泊発電所 3 号炉 防潮堤変更に伴うモニタリングポストへの 影響について

令和 5 年 2 月 14 日
北海道電力株式会社

1. 審査会合指摘事項に対する回答

新設防潮堤の外側に設置する設備から3号炉の原子炉方向を見たときの新設防潮堤との位置関係

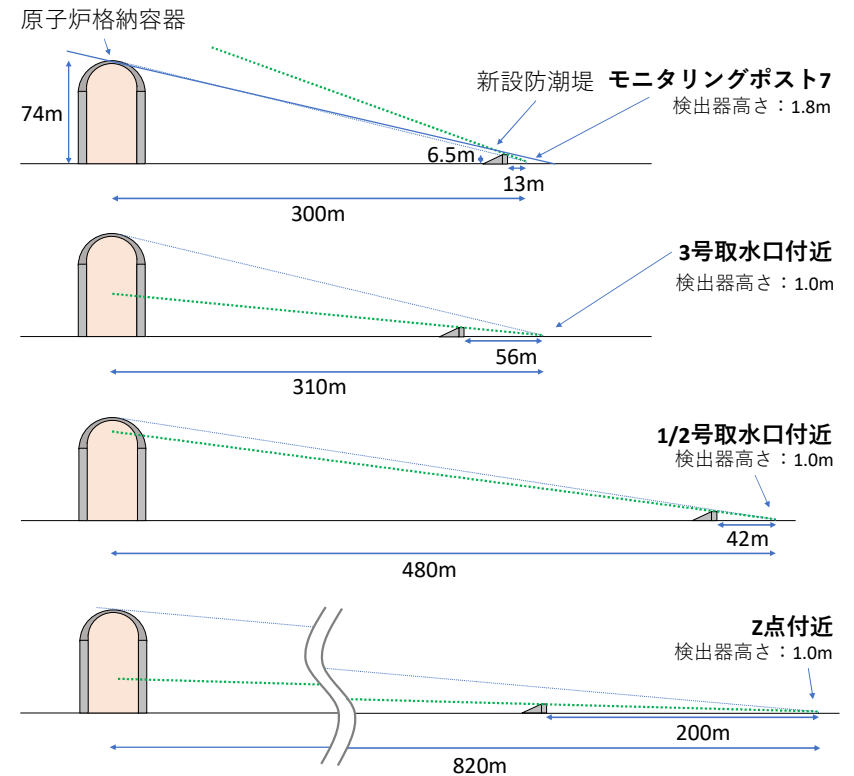
モニタリングポストについて、津波による漂流影響、防潮堤設置による計測への影響について整理すること。

3号炉の原子炉から見て新設防潮堤の外側に設置するモニタリングポスト等は、常設のモニタリングポスト7（重大事故等時にモニタリングポスト7付近に代替設置する可搬型モニタリングポスト含む）及び海側に設置する可搬型モニタリングポスト3箇所の計4箇所である。

新設防潮堤からの距離及び遮蔽される角度より、モニタリングポスト7の設置位置が最も新設防潮堤による計測への影響を受ける。
